Oggetto: [ID_VIP:5552] Istanza per il rilascio del provvedimento VIA ai sensi dell'art. 23 nell'ambito del provvedimento unico ambientale ai sensi dell'art. 27 del D.Lgs 152/2006 e ss.mm.ii., relativo al progetto di un impianto eolico denominato "Tre mani" composto da 6 aerogeneratori da 5,6 MW ciascuno per una potenza complessiva pari a 33,6 MW da realizzarsi nel comune di Venosa (PZ) e Montemilone (PZ) in loc. Boreano. Proponente Società GR Value Development S.r.l.

Riscontro a nota inviata dalla Società Winderg S.r.l. 29/11/2021 e acquisita con prot. n. MATTM/0133267 del 30.11.2021

1. Sulla presunta interferenza e sovrapposizione tra il progetto in epigrafe ed il progetto della Società Winderg denominato "Santo Stefano"

- Impianto eolico "Santo Stefano" - Winderg S.r.l
- Impianto eolico "Tre Mani" - Gr Value Development S.r.l

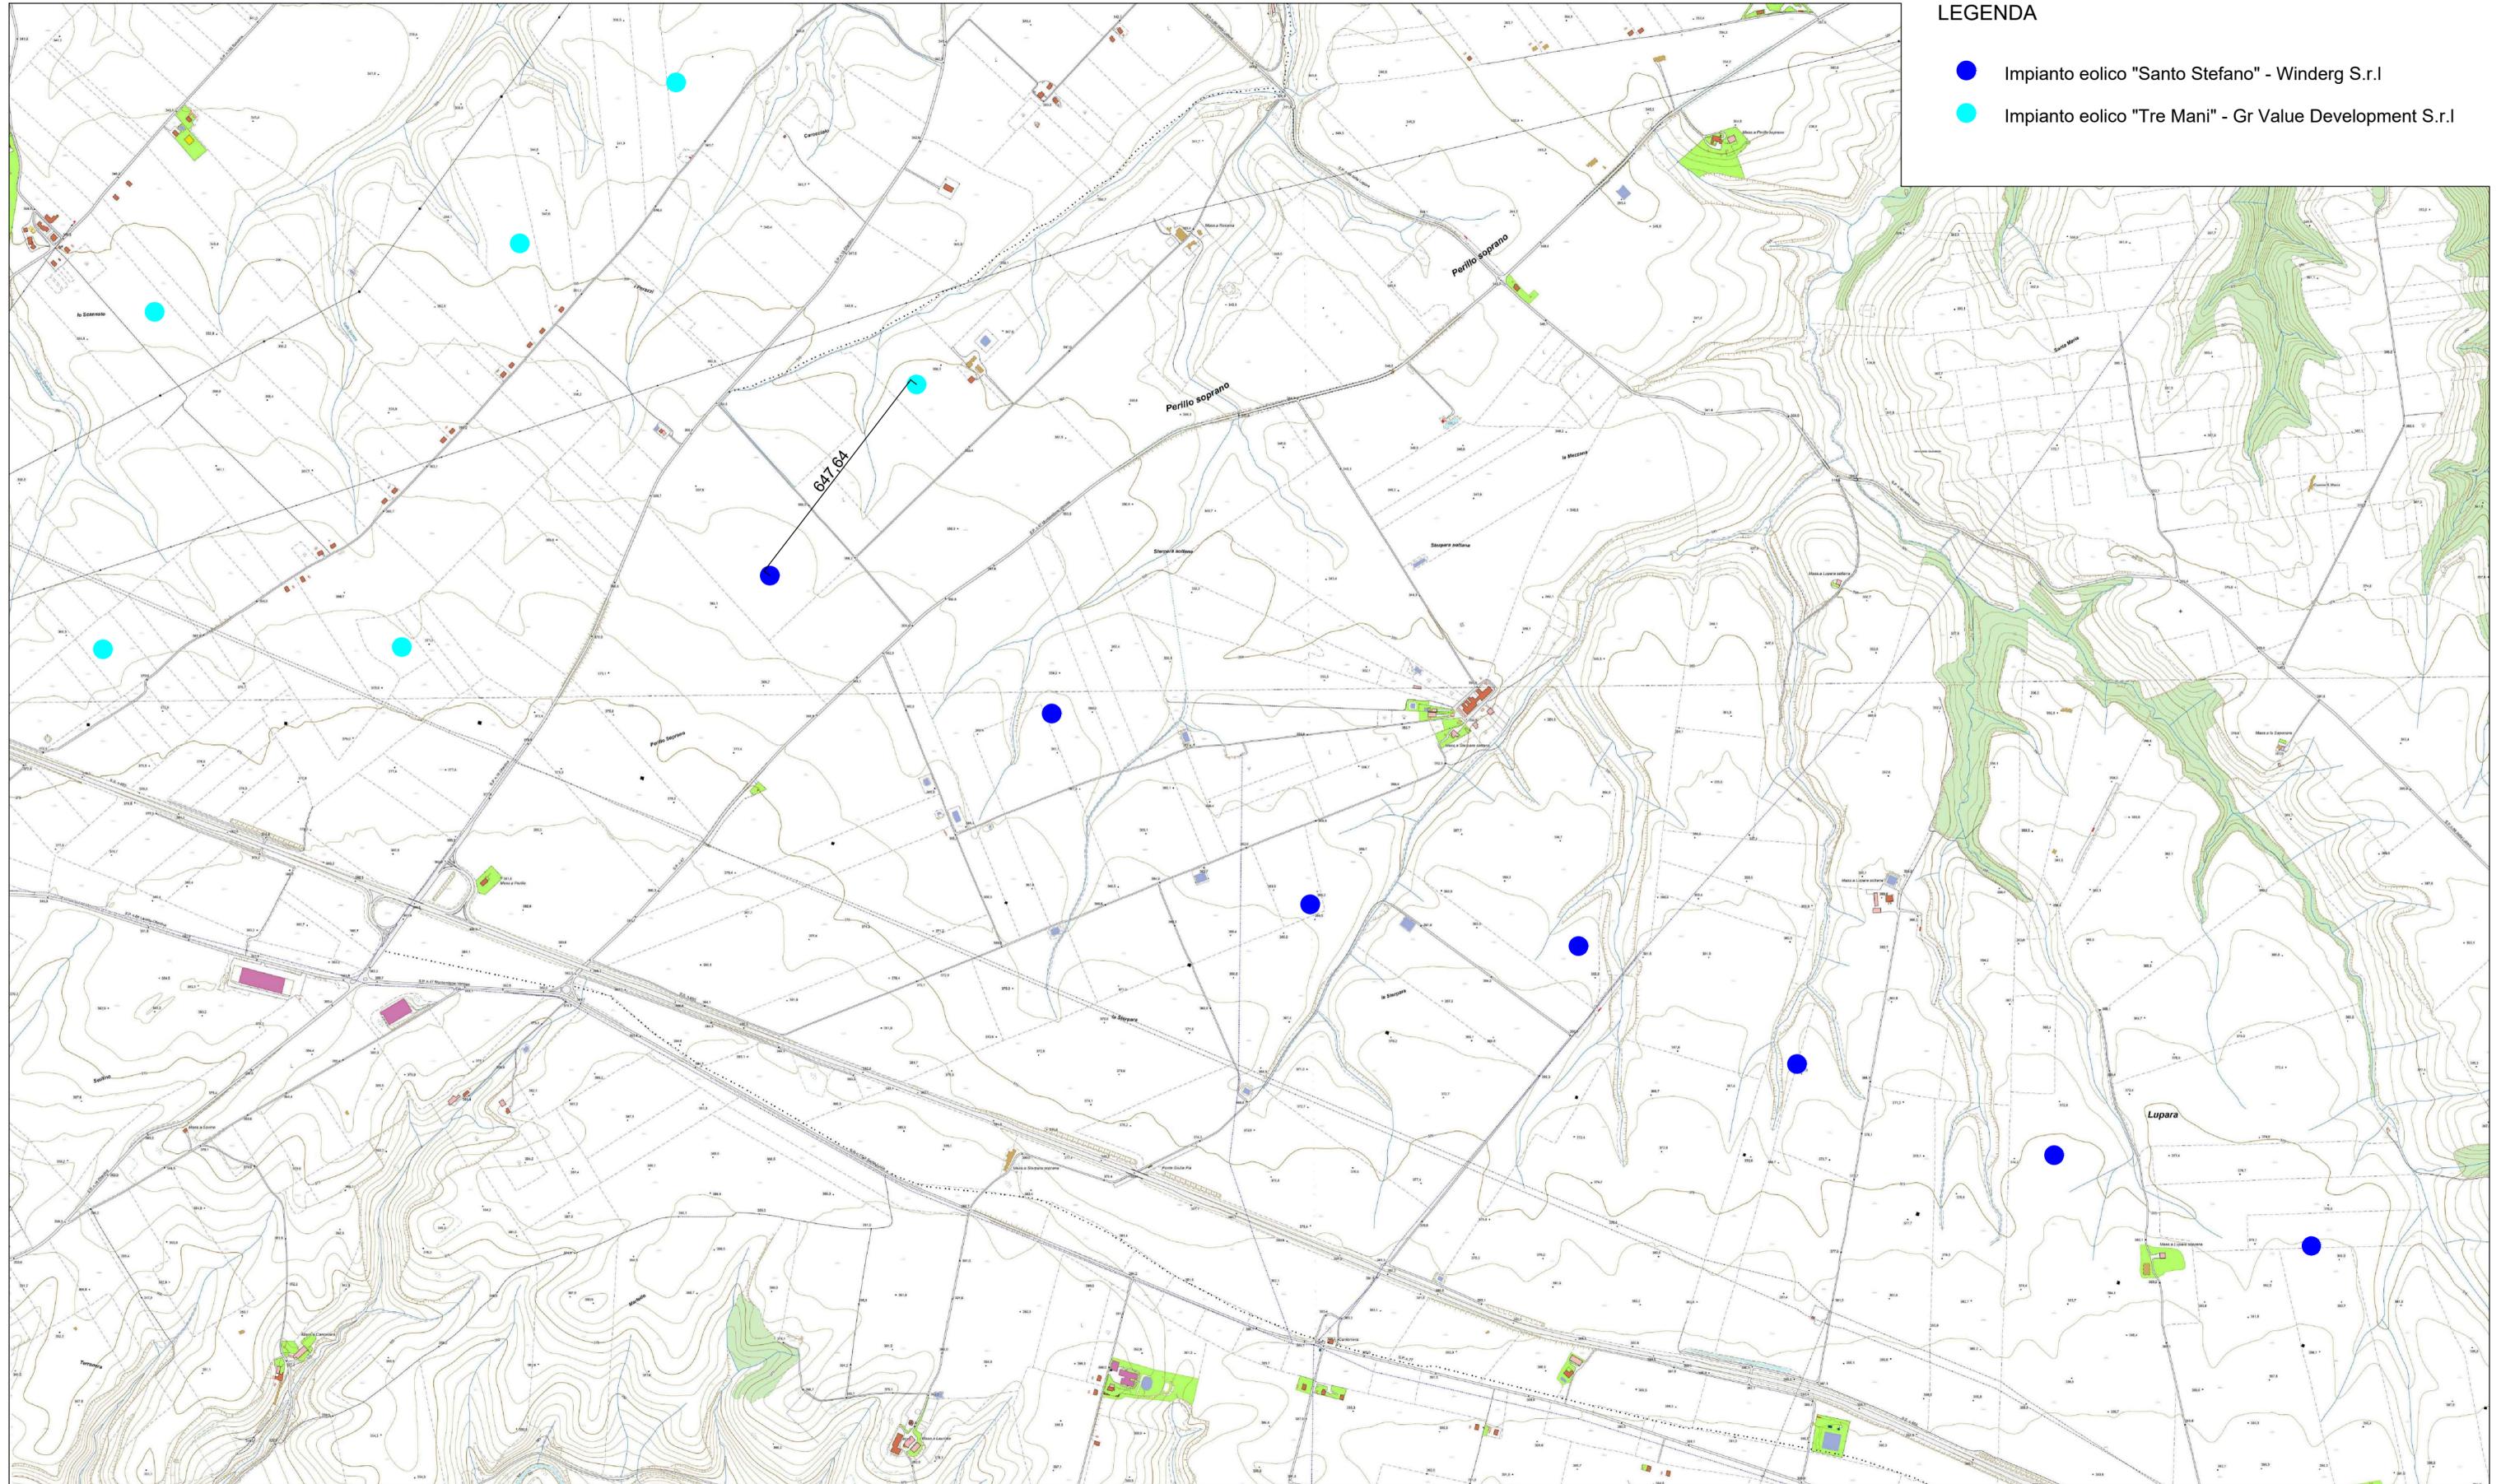
Nell'ambito della nota pervenuta il 29.11.2021, la Società Winderg S.r.l. rileva anzitutto che l'impianto eolico denominato "Tre mani" della scrivente Società, sia *"interferente, sotto il profilo della sovrapposizione ed il mancato rispetto delle interdistanze"*.

Nel caso di specie, come rilevato dalla stessa Winderg, la distanza intercorrente tra i soli due aerogeneratori più prossimi delle due iniziative, risulta essere pari a mt. 647,64, distanza quindi ben superiore a quella minima consentita. Di tale elemento ha tenuto conto la scrivente Società per definire il layout finale del proprio impianto, che inserisce infatti nella propria valutazione di impatto cumulativo il progetto di impianto eolico denominato "Santo Stefano" (come riconosciuto dalla stessa Winderg) e si mantiene dall'aerogeneratore più vicino in misura, a distanza superiore a quella minima consentita e nel pieno rispetto delle interdistanze consentite tra aerogeneratori.

online – recanti rappresentazione sia delle sovrapposizioni dirette, che del mancato rispetto delle distanze minime tra aerogeneratori e dell'effetto cumulo.

Ne deriva che, prevedendo entrambi i progetti un modello di aerogeneratore con diametro pari a 150 metri e non riferendosi il caso di specie a file di aerogeneratori lungo la direzione prevalente del vento (ipotesi sub b)), la distanza che dovrà intercorrere sia tra aerogeneratori dello stesso impianto che tra aerogeneratori di impianti appartenenti a produttori diversi, **dovrà essere pari a 600 metri.**

Non esiste pertanto alcuna "interferenza" tra l'impianto di Winderg e quello della scrivente.
